NOTE COMPLEMENTAIRE AU DOSSIER D'AUTORISATION

DE TREBEURDEN

MEMOIRE EN REPOSE AUX RECOMMANDATIONS DU CGEDD

La présente note a pour but de répondre aux recommandations faites par l'autorité environnementale dans son avis du 19 mai 2021 concernant la demande d'autorisation environnementale relative à la mise en conformité de la station d'épuration de Trébeurden.

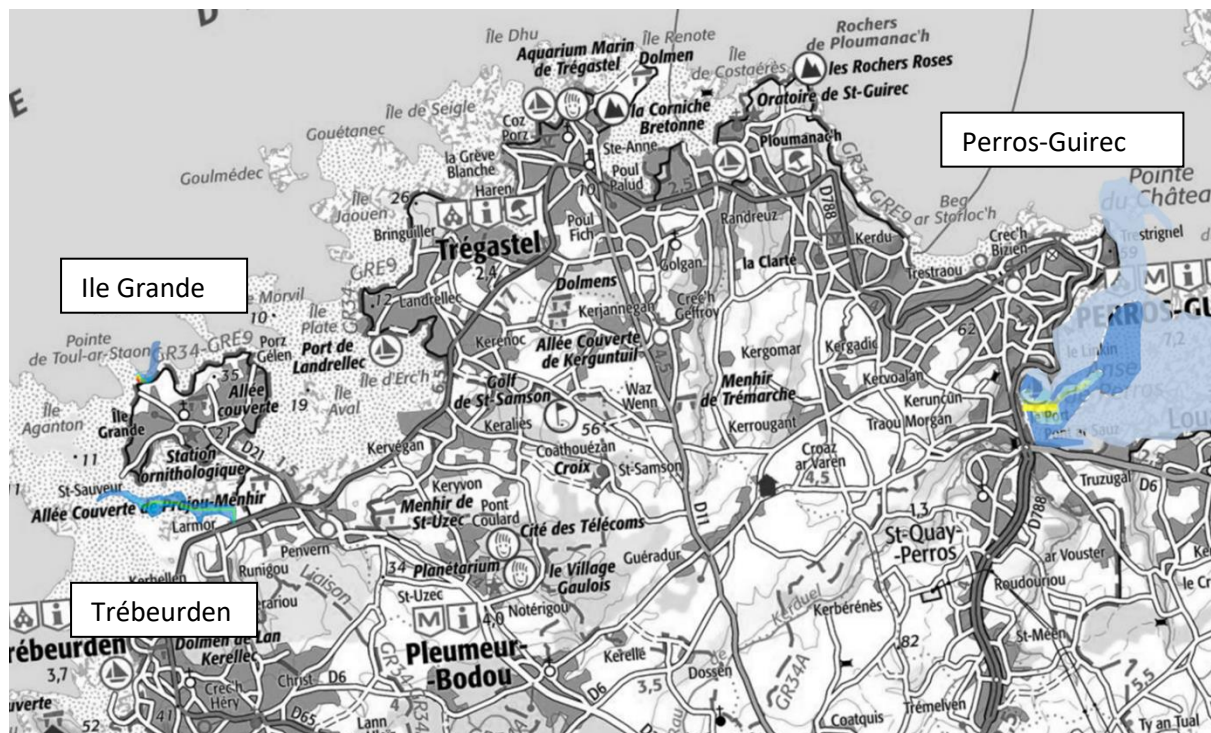
L'Ae recommande d'étayer la démonstration de la compatibilité du système d'assainissement futur avec le Sdage du bassin Loire-Bretagne.

Ce point fait l'objet du chapitre 5.10.
